S.S.163 – "AMALFITANA"

Realizzazione di una variante in galleria in località "Torre Mezzacapo" tra gli abitati di Minori e Maiori

INTEGRAZIONI VOLONTARIE (ID VIP 4477)

Relazione di riscontro

Figura 3 – Stralcio planimetrico dell'opera in progetto con ubicazione dei punti relativi agli elementi idrogeologici descritti

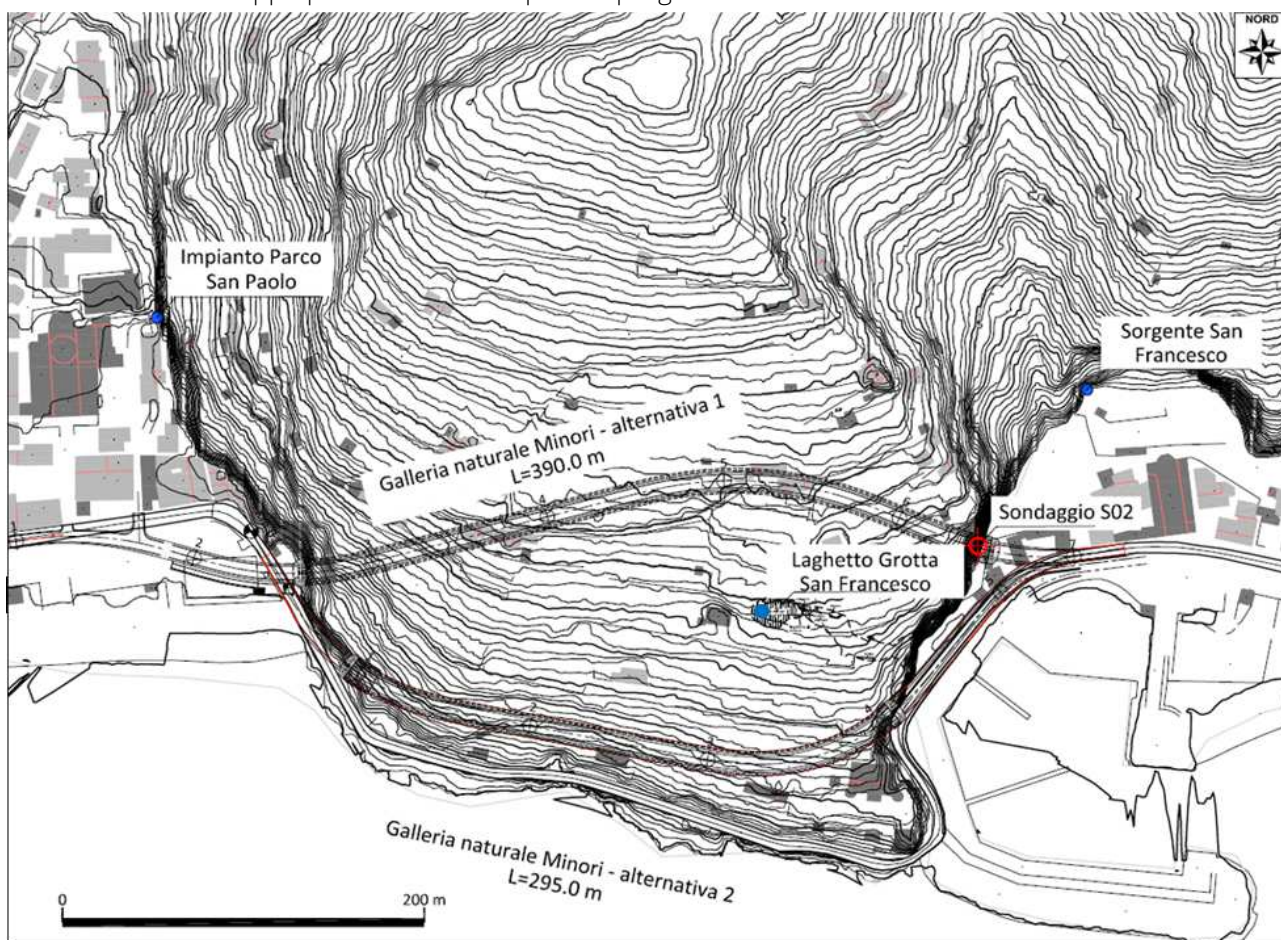
2. AMBIENTE IDRICO**2.1. Idrografia e Idrogeologia****2.1.1 Descrizione delle caratteristiche idrogeologiche ed una descrizione con schema generale della circolazione idrica profonda**

Si riporta, a conclusione di quanto esposto, l'ubicazione dei quattro punti precedentemente descritti (Fig. 3), in relazione allo sviluppo planimetrico dell'opera in progetto.

Figura 4: Stralcio dell'elaborato "T00ID00IDRC001_A", Corografia dei bacini idrografici.

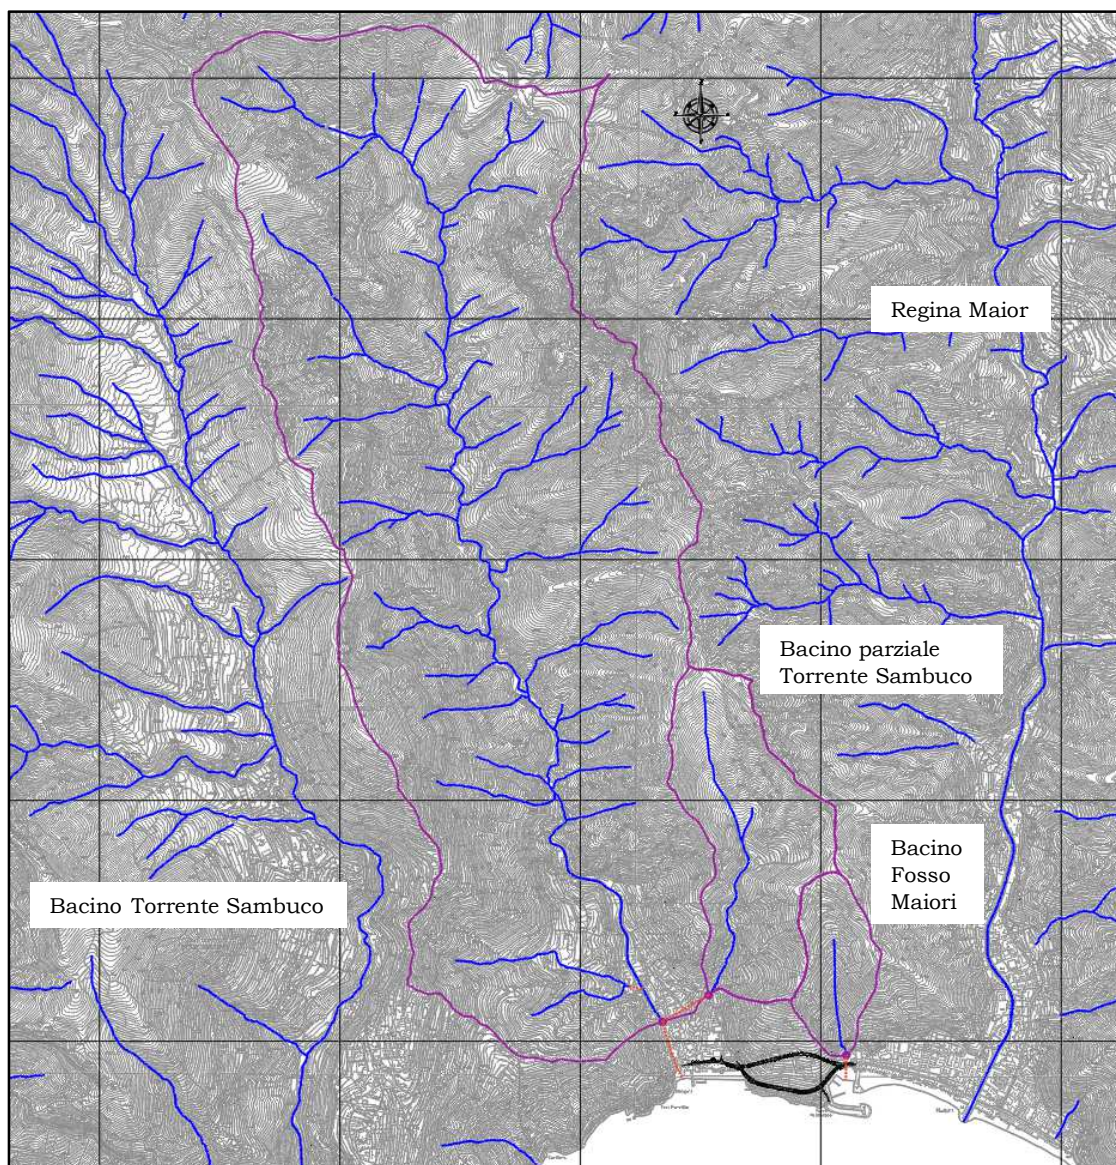
2.1.3 descrizione puntuale dei bacini idrografici con indicazione degli elementi morfometrici e descrizione dettagliata del reticolo idrografico urbano con eventuali criticità

Come si evince dalla corografia riportata di Fig. 4, l'ambito di progetto delle alternative di tracciato studiate ricade sul tratto finale tombato di un piccolo bacino sul lato di Maiori (denominato di seguito 'bacino fosso Maiori'), senza modificare l'attraversamento e senza cambiare le condizioni esistenti di deflusso, finendo poi in prossimità (senza lambirlo) del tratto tombato del Torrente Sambuco, nel comune di Minori.

Come evidenziato nella corografia suddetta, una parte del bacino del Torrente Sambuco (Bacino parziale Torrente Sambuco) passa in condizioni di deflusso in sezione chiusa appena arriva in prossimità del centro abitato di Minori, per l'esattezza in Via Petrino, per poi confluire nell'ultimo tratto (tombato) dell'asta principale. Questa distinzione viene fatta perché un'eventuale verifica della sufficienza di questo primo tratto tombato verrà riferita a questa porzione di territorio, mentre il secondo tratto tombato deve tener conto dell'intera superficie del bacino, incluso quest'ultimo.

Figura 7 - Stralcio cartografico con ubicazione dei punti campionati (in rosso, il tratto della galleria in progetto)

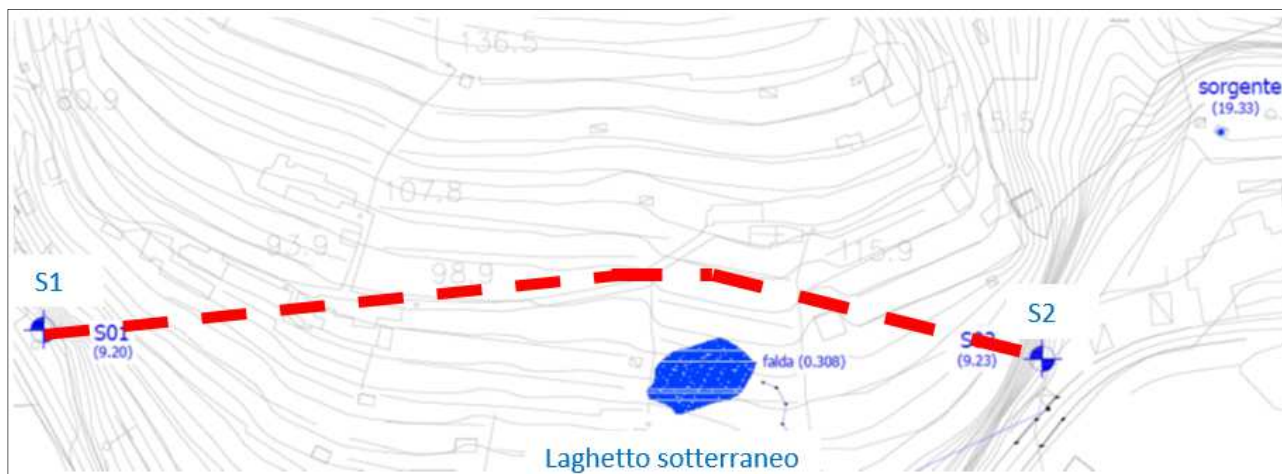
2.2.2 chiarire le modalità di gestione delle acque e/o gas che eventualmente dovessero essere rinvenute durante lo scavo attesa la natura idrogeologica dell'area di intervento e in particolare riguardo alle eventuale presenza di acque chimicamente "aggressive" (pH minore di 6,5) per i calcestruzzi

I campioni di acque sotterranee sono stati prelevati dalla venuta d'acqua (cfr risposta punto 2.1.1) in corrispondenza del sondaggio orizzontale eseguito all'imbocco est della galleria (camp. S2), di un laghetto sotterraneo (camp. laghetto) posto all'interno di una cavità e di una modesta sorgente (camp. PA1) ubicata a nord-est dell'area d'intervento. I campioni di terreno sottoposti ad analisi di aggressività sono stati prelevati dai sondaggi orizzontali S1 e S2 posti agli imbocchi della galleria. L'ubicazione dei punti campionati è indicata in Fig. 7.

Sulla base delle concentrazioni rilevate, confrontate con i limiti stabiliti dalle norma UNI EN 206-2016, **tutti i campioni esaminati (acque e terreno) risultano non aggressivi**, in quanto nessuna concentrazione dei parametri misurati rientra all'interno delle classi XA1 (aggressione debole), XA2 (aggressione moderata) e XA3 (aggressione forte).
